TRANS/WP.29/2003/41
4 April 2003

ПРЕДЛОЖЕНИЕ ПО ПРОЕКТУ ДОПОЛНЕНИЯ 3 К ПОПРАВКАМ СЕРИИ 05
К ПРАВИЛАМ No. 83

(Выбросы, производимые транспортными средствами категорий M₁ и N₁)

Представлено Рабочей группой по проблемам энергии и загрязнению
окружающей среды (GRPE)

Условие А испытания типа I

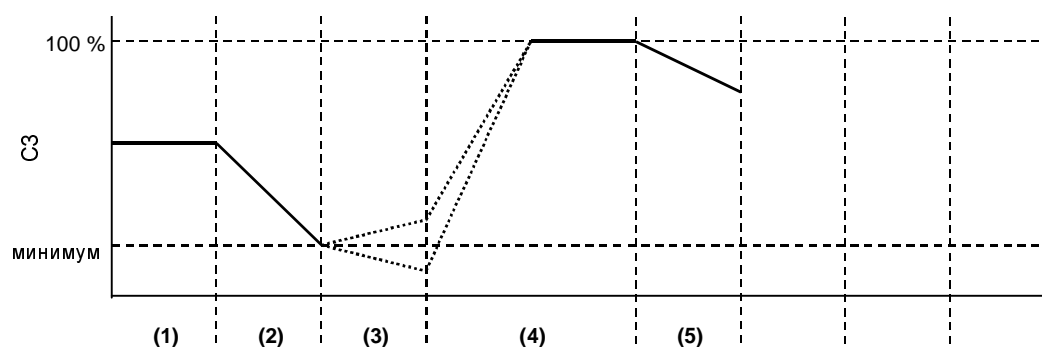
- (1) начальная степень зарядки устройства аккумулирования электрической энергии/мощности
- (2) разрядка в соответствии с положениями пункта 3.1.2.1 или 3.2.2.1
- (3) подготовка транспортного средства в соответствии с положениями пункта 3.1.2.2 или 3.2.2.2
- (4) зарядка во время выдержки транспортного средства при определенной температуре в соответствии с пунктами 3.1.2.3 и 3.1.2.4 или пунктами 3.2.2.3 и 3.2.2.4

- (5) испытание в соответствии с положениями пункта 3.1.2.5 или 3.2.2.5

Условие В испытания типа I

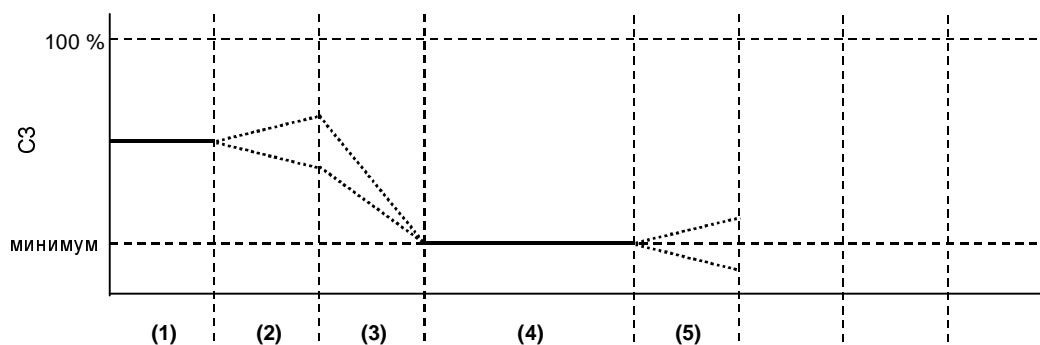
- (1) начальная степень зарядки
- (2) подготовка транспортного средства в соответствии с положениями пункта 3.1.3.1 или 3.2.3.1
- (3) разрядка в соответствии с положениями пункта 3.1.3.2 или 3.2.3.2
- (4) выдержка при определенной температуре в соответствии с положениями пункта 3.1.3.3 или 3.2.3.3
- (5) испытание в соответствии с положениями пункта 3.1.3.4 или 3.2.3.4
